# Gutachten:

- 1.5 Antragsgegner:** Firma XXXXX **In Folge Fensterbauer (FB)**
- 1.6 Anlass:** Im Gesamtstreit des Fenstereinbaus bei Familie Künkel (BH) geht es auch um das Fenster – Giebel Süd-Östlich ausgerichtet. An diesem Einbau gibt es noch erhebliche Einwände, die in diesem Gutachten aufgezeigt werden und zur Nachbesserung Vorschläge unterbreitet werden. Grundlegend ist, dass dieser Einbau, nicht den Grundlagen der DIN 18355 in der Verlängerung mit dem Leitfaden für den Fenstereinbau konform geht.

Das Objekt wurde von einem Fensterbauer ausgeführt, bei dem gerade mit dem strittigen 167 er ClearoPAG Aerosol Klebstoff montiert wurde. Diese Montage der gesamten Fenster im Haus, machte es unumgänglich, dass ein selbstständiges Beweisverfahren eingeleitet werden musste. Diesbezüglich wird gerade von einem ö.b.v. Sachverständigen, der von Gericht beauftragt wurde, ein Gutachten erstellt.

**Titel:** Exponierte Lage

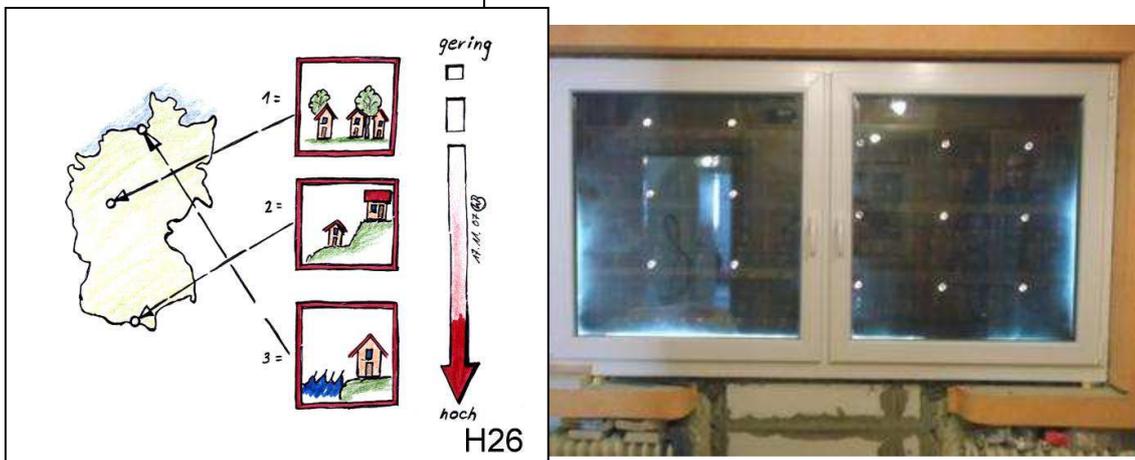
Das Bild zeigt, dass das Gebäude, hanglagig in einer extremen Talsituation liegt. Gerade für solche Situationen, gibt der Leitfaden ganz speziell vor, dass eben nicht der Standard ausreicht, sondern eine gehobene Einbausituation vorliegt.

Daher muss gerade bei solchen Wind-, Schnee- und Regenzone, andere Maßstäbe gesetzt werden wie in einer beruhigten Siedlungslage beispielsweise in der Innenstadt von Köln.

Somit haben wir es hier mit einer Situation den Leitfadens der Anspruchsklasse 2 zu tun. Das heißt, dass wir bei den Windlasten bereits mit ca. 600 Pa rechnen müssen.

**Titel:** Fugendämmung und Lastabtragung

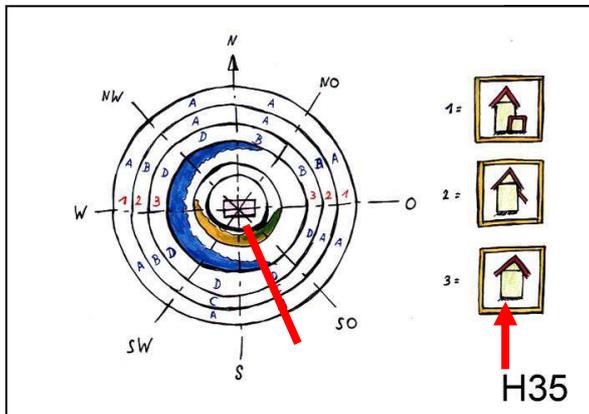
**Text:**  
 Links sehen wir jetzt von einer anderen Schadensstelle, was Funktion bedeutet. Solange das Fenster in den Anschlussfugen nicht ausreichend gedämmt ist, kann auch der Isothermenverlauf des Fensters nicht funktionsfähig sein. Somit werden die Falze des Fensters auskühlen und im Winter sogar gefrieren. Daher gibt der Normgeber vor, dass der Festereinbauer, die Verantwortung der Fensteranschlussfuge hat. Die im vorgegebenen Fall nicht sichergestellt ist.

Rechts jetzt die Lastabtragung des strittigen Objektes. Natürlich kann bei einer solchen Verklotzung, auch keine innere Abdichtung vorgenommen werden.

**Titel:** Wärme – Kälte - Wasser

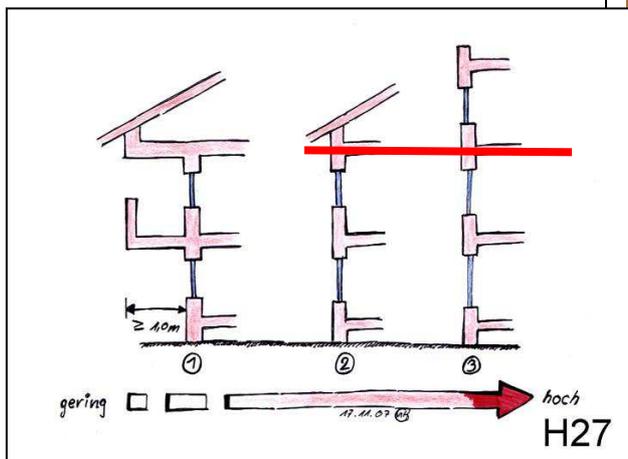
**Text:**  
 Links erkennen wir jetzt die Situation des Gebäudes aus der Kompassausrichtung. Wir erkennen am roten Strich, dass wir somit an diesem Fenster die Hauptbelastung durch Insolation (Sonneneinstrahlung) und Wasser haben. Das heißt, dass hier die Fuge extrem auf das Ausnörgeln belastet ist. Also den Einflüssen Nass – Kalt – Warm und dies im täglichen Extremwechsel. Daher können Fugen wie rechts zu erkennen am strittigen Objekt nicht hingenommen werden. Der rote Pfeil zeigt, dass wir dort im 3. Stockwerk ja keinerlei konstruktiven Schutz bieten können.

**Titel:** Fugendämmung ohne Zusatzabdichtung

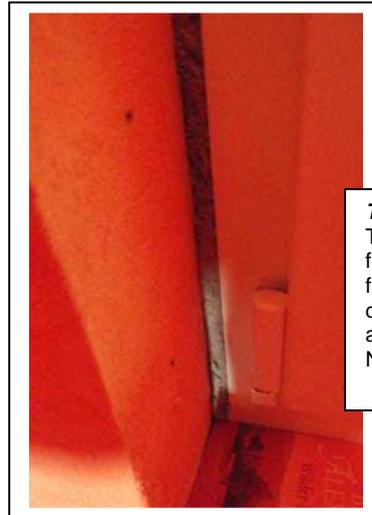
**Text:**  
 Links erkennen wir jetzt die Gefahrenklasse, aus der Höhenlage des Fensters heraus wie dies der Normgeber vorgibt. Der Rote Strich zeigt, dass wir uns hier bereits aus der Gebäudehöhe heraus in der höchsten Anspruchslage befinden. Erschwerend kommt jetzt noch hinzu, dass wir uns ja noch in einer Hanglage befinden. Somit das Gebäude auch noch in einer Exponierten Höhenlage liegt. Daher kann es nicht ausreichen, hier die Dämmung ohne Membranen einzusetzen. Denn diese Dämmung wird ja letztendlich durch das Bewohnen von Innen durchfeuchtet. Dabei würde dann entstehen, dass mit dem stetigen erhöhten Temperaturwechsel, der Schaum zerstört werden würde. Er würde nach einigen Jahren buchstäblich >zerbröseln<. Dabei würde dann mit diesem Abbau täglich, der Dämmwert der Fugenschäume geringer werden und der Schaden würde immer schneller voranschreiten. Daher ist die innere Abdichtung verpflichtend.

**Titel:** Undichte Fugen

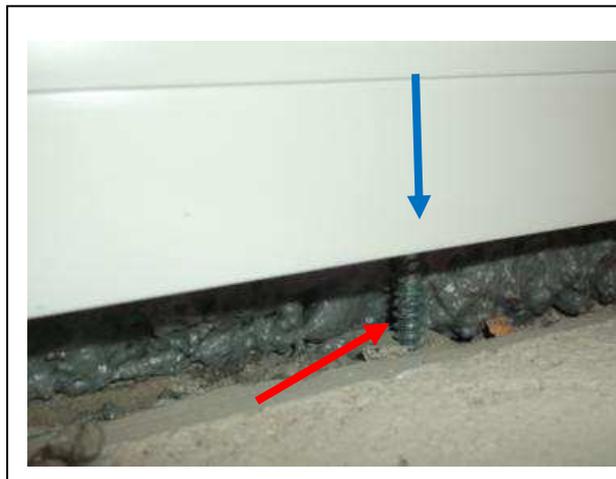
Teilweise kann wie hier ohne Blitz fotografiert, konnten ganze Leckagen festgestellt werden, die die Fuge mit dem Dämmstoff gar nicht ganz auskleidet. Eine Situation, die der Normgeber nicht zulässt.

**Bild 12:** Titel: Brüstungsschrauben

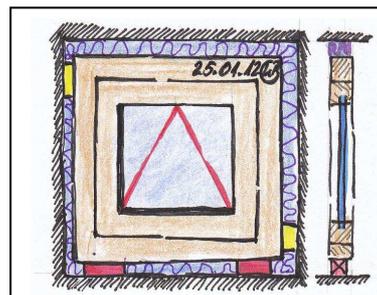
**Text:**  
 Hier sehen wir eine eingedrehte Schraube. Im Sturz und im Laibungsbereich, können diese Schrauben einfach nur eingedreht werden. Im Brüstungsbereich, müssen diese Schrauben eine gewisse Dichtheit erhalten. Daher sollten dort Dichtungsunterlagen eingesetzt werden.

**Bild 13:** Titel: Wasserführung im Fenstersystem

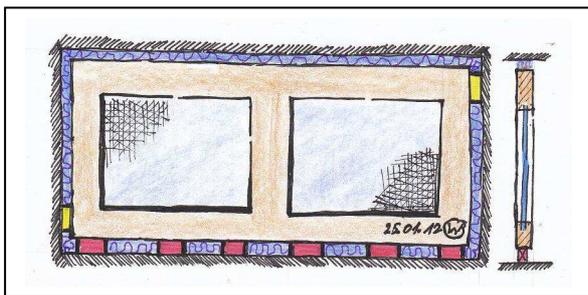
**Text:**  
 Hier erkennen wir, dass die Entwässerungsebene der Fenster oberhalb der Befestigungsebene liegt. Allerdings zu erwarten ist, dass über den roten Pfeil in extremen Situationen Wasser übertreten kann. Daher müssen die Schrauben in den Falzen mit Dichtungen versehen sein, damit dieses Wasser nicht unbemerkt in die Konstruktion der Gebäudehülle läuft.

**Bild 14:** Titel: Ausklotzung und Lastabtragung

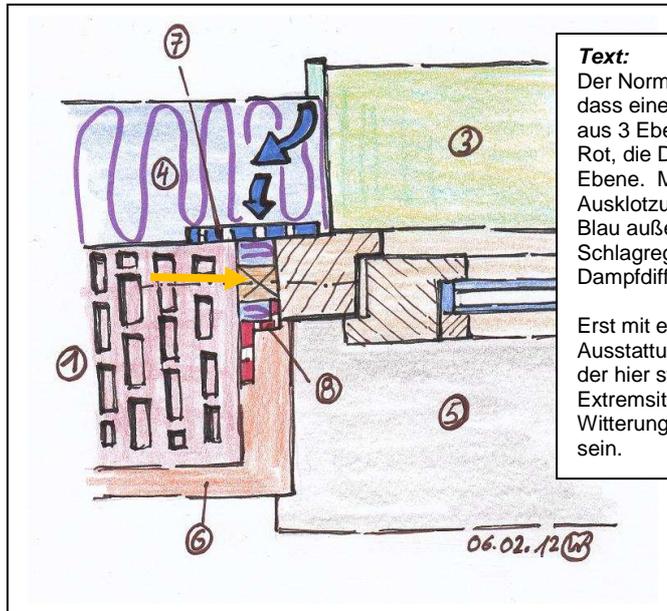
**Text:**  
 Hier die Vorgaben des Normgebers, wie Fenster ausgeklotzt werden müssen. Rot die festen Lastabtragenden Klötze und gelb die festen diagonalausklotzenden Klötze. Dem SV ist keine Zulassung einer ><Wunderschraube< bekannt, die ohne diese Ausklotzungen geprüft wurde. Sollte es eine solche Schraube geben, hat der Verarbeiter die Funktion über Prüfberichte ein anerkanntes Prüfinstitut zu führen. Dabei sollte der Verarbeiter allerdings erst diesen Prüfbericht nachlesen und sicherstellen, dass bei der Prüfung des Elementes tatsächlich diese Ausklotzungen im Probekörper nicht vorhanden sind.

**Titel:** Vorgaben aus dem Leitfaden für den Fenstereinbau

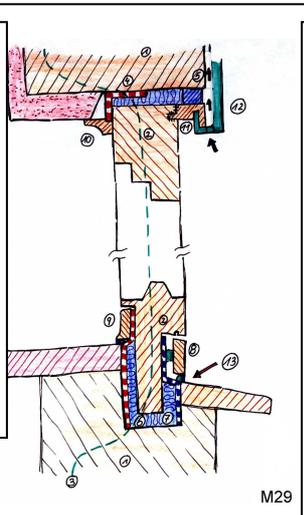
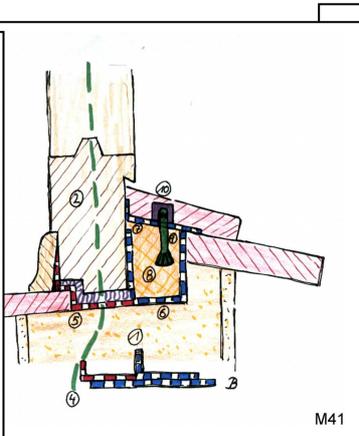
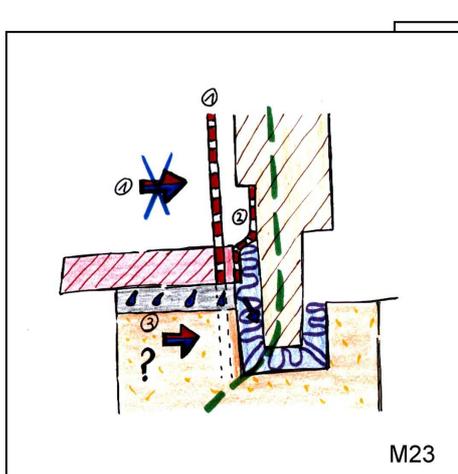
**Text:**  
 Der Normgeber gibt definitiv vor, dass eine Fenstereimbau-Fuge aus 3 Ebenen besteht. Ebene 1 Rot, die Dampfdiffusionsdichte Ebene. Mittig gelb die Ausklotzung und Dämmebene. Blau außen dann die Schlagregendichte und Dampfdiffusionsoffene Ebene.  
 Erst mit einer solchen Ausstattung kann ein Fenster in der hier strittigen Extremsituation aus der Witterung heraus funktionstüchtig sein.

**Titel:** Möglichkeiten

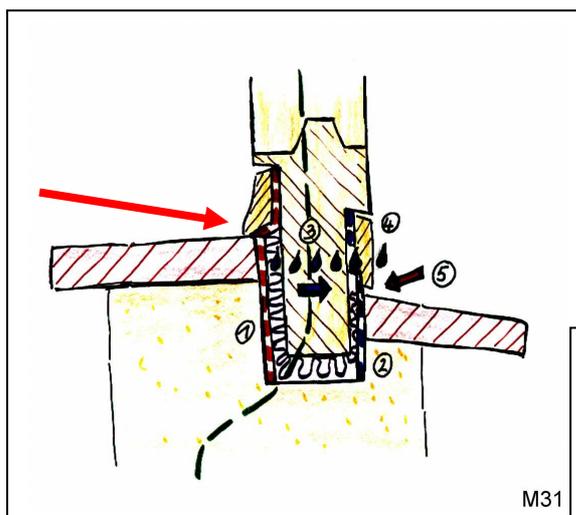
**Text:**  
 Hier einmal eine Möglichkeit im Altbau, wie ein solcher Einbau hätte vorgenommen werden können. Es geht hier auch nicht um die Diskussion, was das für ein Aufwand ist.  
 Aus dem Angebot und der Rechnung konnte der SV feststellen, dass die gesamten Leistungen in Regie abgerechnet wurden. Somit hätten die Leistungen aus der Regie heraus auch nach dem >Stand der Technik< wie auch nach den >Anerkannten Regeln< der Technik ausgeführt werden können. Dazu mehr unter der Abteilung IV.  
 Links sehen wir einige Möglichkeiten im Altbau. Grundlegend ist im Fenstereinbau, dass die Fugendämmung und gleichzeitig die äußere und innere Abdichtung bauphysikalisch so ausgerichtet sind, dass das Fenster Gebrauchstauglich wird.

**Titel:** Rechtsfrage zum geschlossenen Vertrag

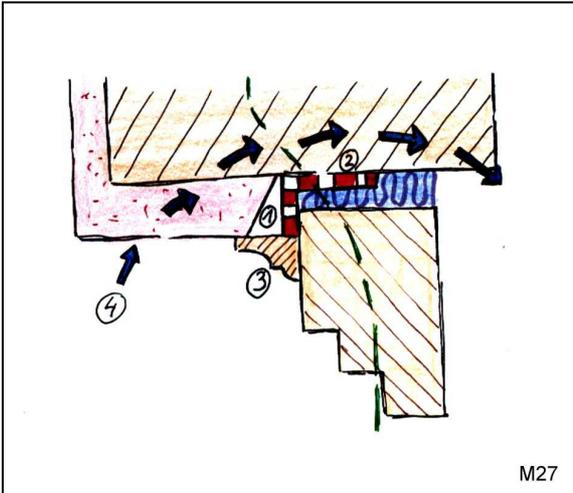
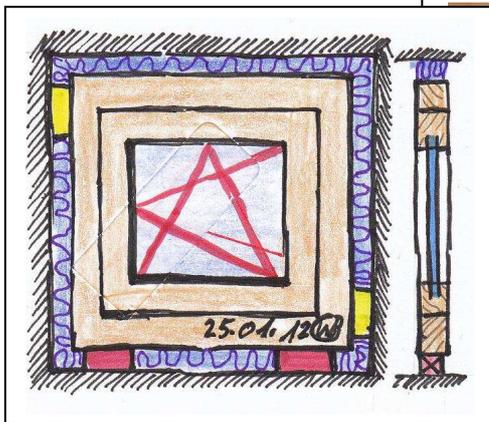
**Text:**  
Auch bezüglich des Laibungs- und Sturzanschlusses ist eine innere Membrane zwingend. Erkennt werden kann, dass in der Rechnung wie auch in der AB Bänder für außen berechnet wurden.  
Daher ist es unverständlich für den SV, dass dann, wenn im Außenbereich (Ebene 3) Bänder eingesetzt werden, in der Ebene 2 ein Dämmstoff eingebracht wird und somit ja ein bauphysikalisches Gefälle außen dichter wie innen erreicht wird. Eine klare Entscheidung dessen, dass die gesamte Fuge> absaufen< wird. Denn letztendlich war technisch gesehen mit dem geschlossenen Vertrag auch klar geregelt, dass der Fensterbauer die Verantwortung, somit die Hoheit der Fachplanung übernommen hat.  
Somit hätte er, nie eine Fertigstellung erklären hätte, ohne der BH zu erklären, dass er dabei eine bauphysikalische Zeitbombe eingebaut hat.  
Somit letztendlich aus diesem technisch geschlossenen Einheitsvertrag jetzt nach der Meldung, dass die Leistung abgeschlossen ist, in Frage steht ob der Fensterbauer die Nachbesserung auf seine Nachbesserungskosten übernehmen muss. Oder ob der Fensterbauer hier die Berechtigung hat, zu erklären, dass die Nachbesserung vornehmen wird, allerdings auf Kosten der BH. Das wird eine spannende Rechtsfrage werden.

Und der Einbau eines Bauschadens, kann nicht Grundlage eines technisch geschlossenen Einheitsvertrages sein.  
Links eine Möglichkeit, wie der Anschluss hätte vorgenommen werden können.

**Titel:** Lastabtragung

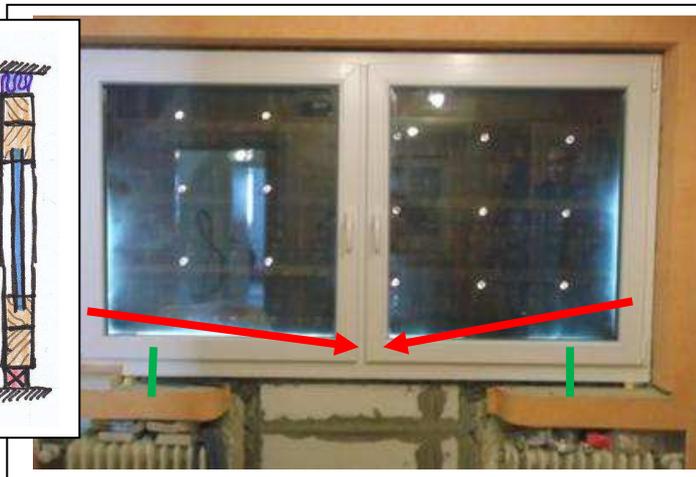
**Text:**  
Aus technischer Sicht ist allerdings die Befestigung des Fensters keine Rechtsfrage und auch keine Einheitsvertragsgrundlage. Denn aus der AB und der Rechnung ist zu erkennen, dass Schrauben und Fenstereinbaumaterial wie Außenmembrane, Schrauben und Kleber verrechnet wurden. Das heißt, dass daraus technisch gesehen, erkannt werden kann, dass der Gebrauchstaugliche Einbau technisch geschuldet ist. Zumal für den Einbau in der Rechnung eindeutig definiert wurde, dass das Giebfenster eindeutig mit >eingebaut< bezeichnet wird.

**Text:**  
Aus Bild 19 erkennen wir, dass das Fenster mit den roten Pfeilen die Statik verlieren wird und somit der Schaden eingeleitet wird. Grün erkennen wir, dass lediglich 2 Schraubverbindungen gesetzt wurden.  
Nach der DIN nicht zulässig. Der Leitfaden gibt eindeutig vor, dass die erste Verschraubung 150 mm von der Innenseite des Falzes erfolgen muss und dann höchstens 800 mm statische Spannweite bei einem KU-Fenster haben darf. Somit hier eklatant die Gebrauchsfähigkeit des Fensters untergraben wurde. Daher hätten wir links aufgezeigt, 2 Konsolen gesetzt werden müssen.

**Titel:** Die Dämmfuge – Herstellung

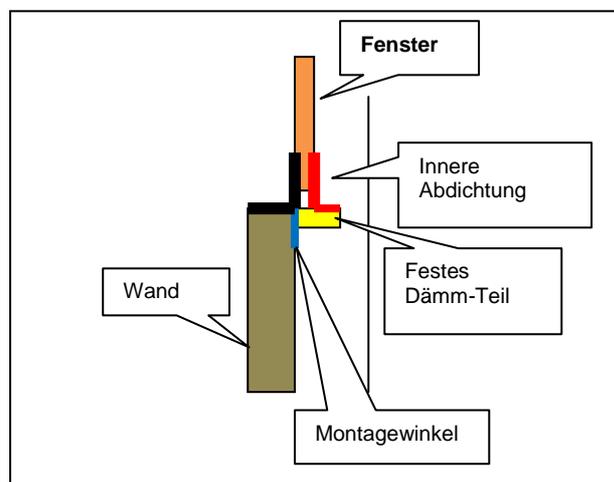
**Text:**  
Grundlegend muss bei dieser Montage erkannt werden, dass einmal die Lastabtragung technisch geschuldet ist um das Produkt funktionsfähig zu halten und zum anderen die Fugendämmung sichergestellt werden hätte müssen. Dazu hätte rot, ein Kämpfer oder besser ein Druckstarker Dämmstoff eingesetzt werden müssen. Danach hätte dann blau die Fugendämmung einbringen müssen. Entscheidend ist letztendlich, ob ein technisch geschlossener Einheitsvertrag hätte erwarten lassen können, ob der Fensterbauer über dieses Wissen und diese Fähigkeit Wissen haben müsste? Das ist allerdings eine Rechtsfrage.

1. Vorab muss der Montagewinkel befestigt werden.
2. Danach muss das Auflager bzw. das feste Dämm-Teil befestigt werden.
3. Die Äußere Abdichtung muss vorgenommen werden.
4. Die Fuge muss gedämmt werden.
5. Die Innere Abdichtung muss vorgenommen werden.
